Autorité environnementale

Avis délibéré de l’Autorité environnementale sur le parc éolien de la Vallée bleue à Berlise (02) et Renneville (08)

n°Ae : 2021-11

Avis délibéré n° 2021-11 adopté lors de la séance du 5 mai 2021

Figure 5 – Effets cumulés d'influence visuelle (Source : dossier)

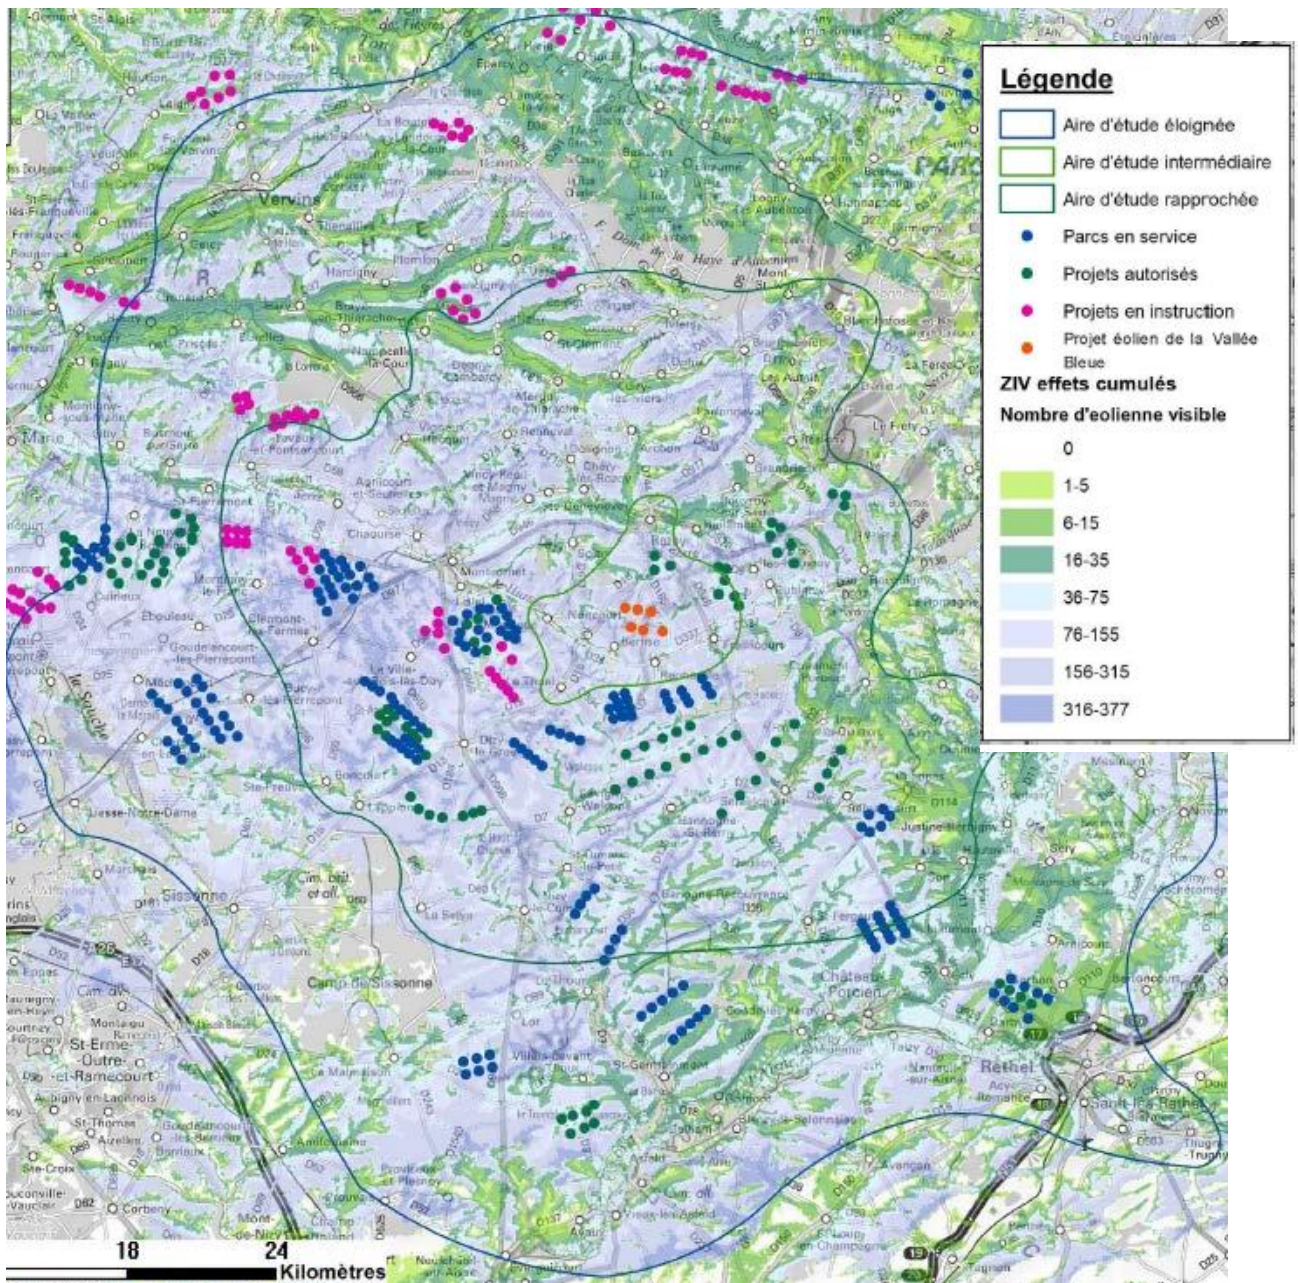
S'agissant du paysage, la figure 5 montre que le parc de la Vallée bleue s'implante dans un secteur comportant plusieurs centaines d'éoliennes.

Les choix d'implantation induisent un phénomène potentiel de saturation visuelle et potentiellement de perte de biodiversité. En effet, l'omniprésence de l'éolien et la vitesse des autorisations, des constructions et des mises en service sont susceptibles d'avoir des effets plus importants que ceux que la maîtrise d'ouvrage du parc de la Vallée bleue est en mesure d'évaluer.

Il conviendrait de s'appuyer sur un bilan des évolutions de la biodiversité et des paysages depuis l'implantation des premiers parcs éoliens prenant en compte les incidences de toutes les activités et la part propre de l'éolien. Une enquête sur la perception et l'acceptation des éoliennes par les populations concernées sur ce territoire serait également utile pour la bonne information du public.

L'Ae recommande à l'État de s'appuyer, pour la délivrance des nouvelles autorisations sur des projets éoliens, sur un bilan à l'échelle des territoires à forte densité éolienne des évolutions de la biodiversité et des paysages intervenues depuis l'implantation des premiers parcs, nécessaire à l'appréciation des effets cumulés.
